## ÉVOLUTION MENUISERIE AUSTRAL ALU

### NOUVEAUX PROFILS ASKEY

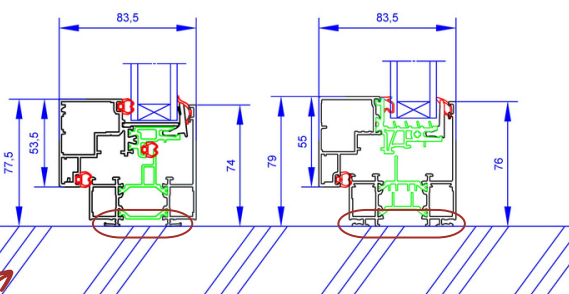
Notre volonté permanente de vous proposer des produits adaptés aux attentes actuelles nous amène à vous annoncer une nouvelle évolution de notre **gamme de menuiserie aluminium à frappe AUSTRAL**. L'esthétique reste inchangée, seules les rainures externes des dormant évoluent. L'option ouvrant galbé est également arrêtée. Ce changement de profil marque une étape importante dans notre démarche continue à vous fournir des produits plus performants avec davantage de bénéfices.

OC ACTUEL

OC NOUVEAU

Résultats après un test d'exposition en QUVB\* - 600 heures

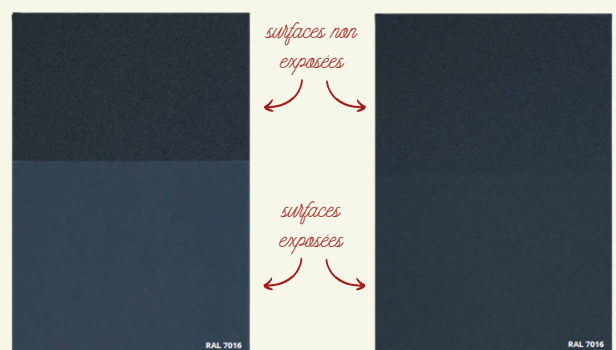
Le processus de laquage pour nos menuiseries en alu évolue également, **nous adoptons la Classe 2**.

Ce changement est une avancée significative face à la Classe 1. Cette dernière pouvait subir une perte de brillance due à l'exposition aux UV, une dégradation de la teinte conduisant à un blanchiment du profil. Elle offrait une durabilité standard garantie 10 ans.

En revanche, le laquage haute durabilité de Classe 2 offre une résistance supérieure à la perte de brillance au fil du temps, tout en conservant la teinte initiale.

CLASSE 1

CLASSE 2
